KYSTVERKET

Vår ref
2021/3747-48

Dato
04.08.2023

Fråsegn med innsigelse til 3. gongs avgrensa høyring og offentlig ettersyn - Interkommunal plan for sjøareal i Region Nordhordland - Vestland fylke

Hjeltevarden

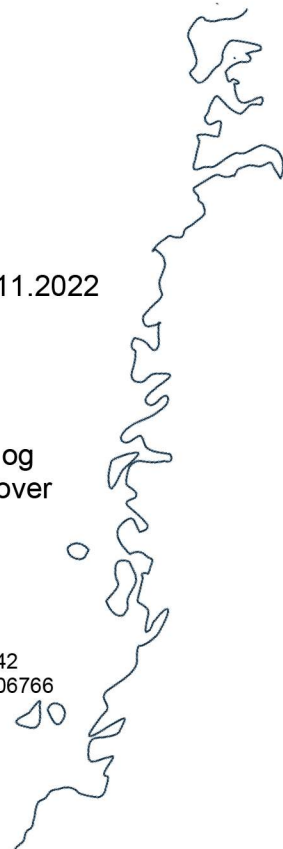
Kystverket opprettheld motsegna mot areal til akvakultur ved Hjeltevarden i Fedje kommune. Vi syner til vår grunngeving i tidlegare brev til 1.gongshøyring datert 23.11.2022 og 15.12.22, og motsegn til 2.gongshøyring datert 20.4.2023 (vedlagt).

Kartskisse:

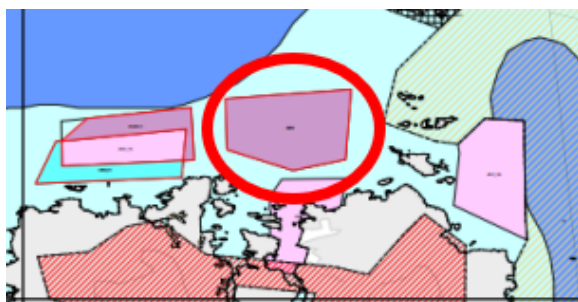
Det er nyleg satt i gang eit arbeid med å utreie ny farlei i området mellom Eivindvik og Nårå som passerer via Nyhammersundet, mellom Lyngholmen og Monsholmen og over Sognesjøen. Denne leia er særleg viktig i dårleg vær.

I våre tidlegare fråsegn gjekk ikkje Kystverket til motsegn mot ny akvakulturlokalitet nord for Hisarøyna, men vi oppmoda til å avklara bruken opp mot lokal farlei. Viser til vårt brev datert 15.12.2022:

Vi ser oss difor nøydte til å fremje motsegn til akvakulturområdet nord for Hisarøyna fram til det ligg føre ei arealavklaringa som sikrar trygg og forsvarleg ferdsel i farvatnet ved planlagt areal til akvakultur nord for Hisarøyna.

Nytt areal til akvakultur ved Senoksen:

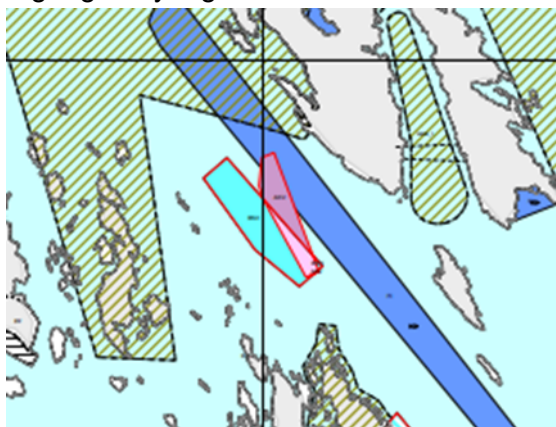
Areal til akvakultur ved Senoksen var med i 1.gongshøyringa, tatt ut i 2.gongshøyring og er nå tatt inn igjen i 3.gongshøyringa.

f) Areal til akvakultur ved Senoksen må ha god avstand til kvit sektor (minimum 100 m) på grunn trafikkbildet og høg skipstrafikk. Det vil bli stilt krav om at tiltak, som til dømes fôrflåten, ikkje kan overskride 10 meter ved HAT.

Grunngjeving: I Fedjefjorden i Austrheim kommune er det planlagt ein ny akvakulturområde ved fyrlykta Senoksen (ref. nr. 4632-148-1). Nytt område til akvakultur ser ut til å koma i grøn og raud sektor på sørsida av fyrlykta. Etablering av anlegg her må ha god avstand til kvit sektor (minimum 100 m) på grunn skipstrafikken og trafikkbilde. Det er kryssande bileier vest og nord av Senoksen, samt ei trafikkert hovudlei vest i Fedjefjorden. Lyshøgda frå lykta er på 16 meter, og det vil bli stilt krav om at tiltak, som til dømes fôrflåten, ikkje kan overskride 10 meter ved HAT. Dette gjeld sjølv om tiltaket ligg i grøn eller raud sektor.

Justert areal til akvakulturområdet 30559 Øksneset

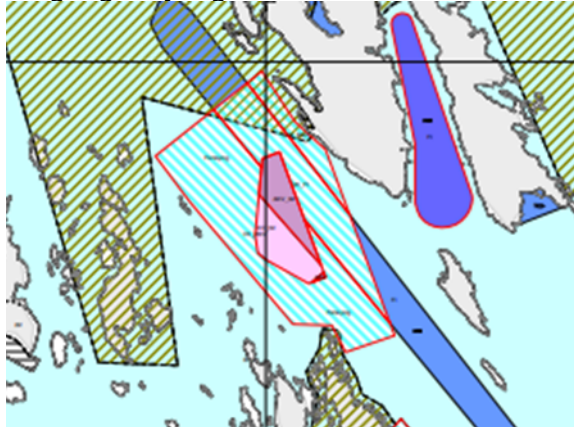
Justert areal til akvakultur i 3.gongs høyringa er monaleg større enn i tidlegare høyringar. Kystverket har etterspurt sosi-fil for justert areal, men grunna ferieavvikling i kommunen har vi ikkje mottatt dette.

Utvidinga av areal til akvakultur er uheldig for skipstrafikken, då det er fleire skjær og grunner i sør i og vest for eksisterande lokalitet. Skipstrafikken til og frå Årâsvågen må passere nordaust for eksisterande lokalitet og areal til akvakultur i 3.gongshøyringa snevvar inn farvatnet for større fartøy. Dette er særâs uheldig om det er planar om sjøretta næring lengre inne i Årâsvågen

Kystverket sitt fagleg råd er å justere inn arealet i NØ for å få betre passasje for skipstrafikken forbi anlegget. Dette er særleg viktig om det er planer for etablering av verksemd/hamn lengre inn i Årsvågen.
